原子炉压力容器に対する供用期間中の破壊靱性の確認方法 (JEAC4206-2016) 正誤表

附属書図 B-5000-1 初期原子炉圧力容器の破壊靱性設定フロー

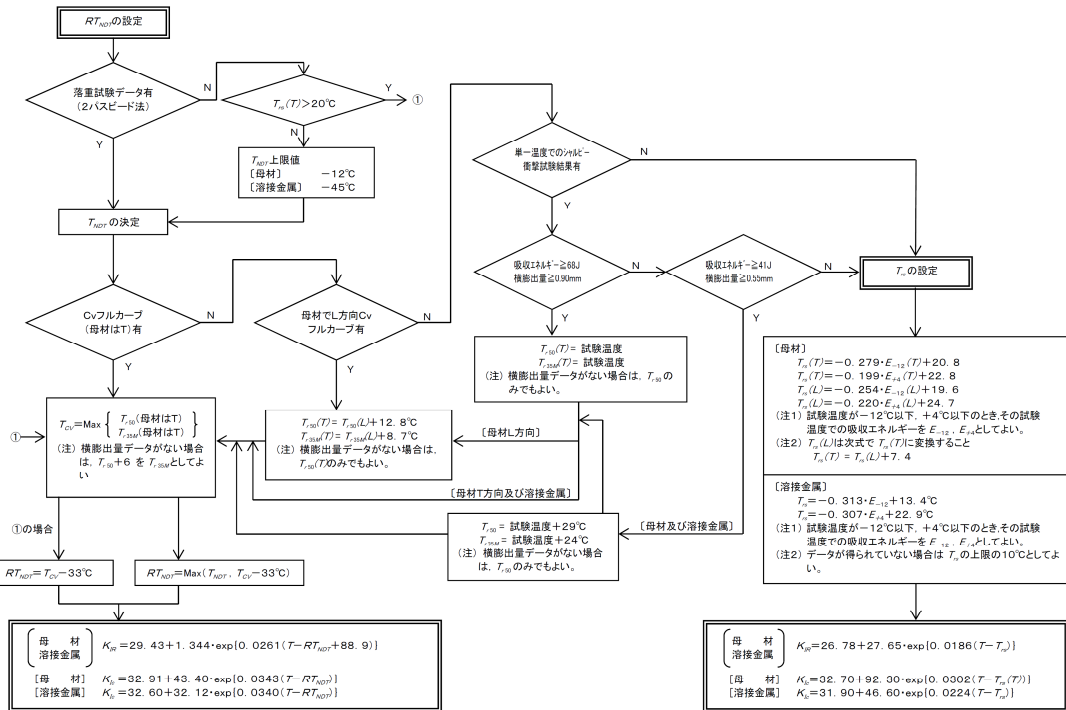
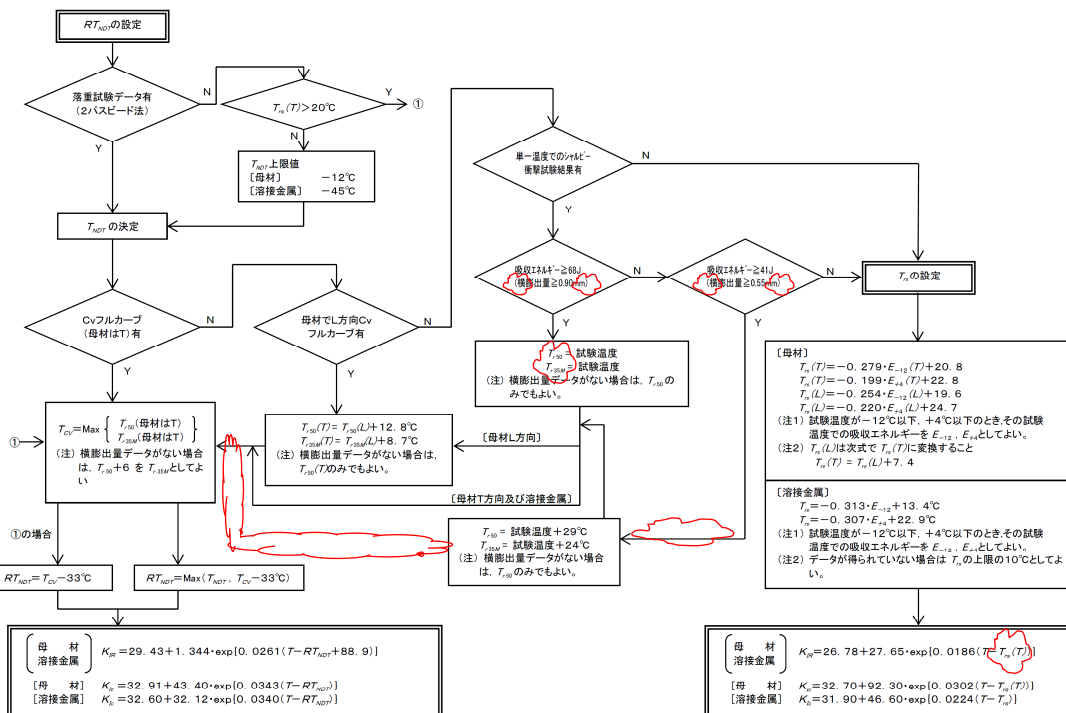
No.	頁	条項番号	誤	正	備考
附属書 B 破壊靱性評価方法					
1	附 B-8	附属書図 B-5000-1 初期原子炉圧力 容器の破壊靱性 設定フロー	(次頁に添付)	(次頁に添付)	誤記訂正 ・括弧の追加 ・ $T_{r50}(T)$ 及び $T_{r35M}(T)$ の (T)の削除 ・矢印の削除 ・(母材及び 溶接金属)の 削除 ・ T_{rs} に(T)を 追加 (赤枠部)
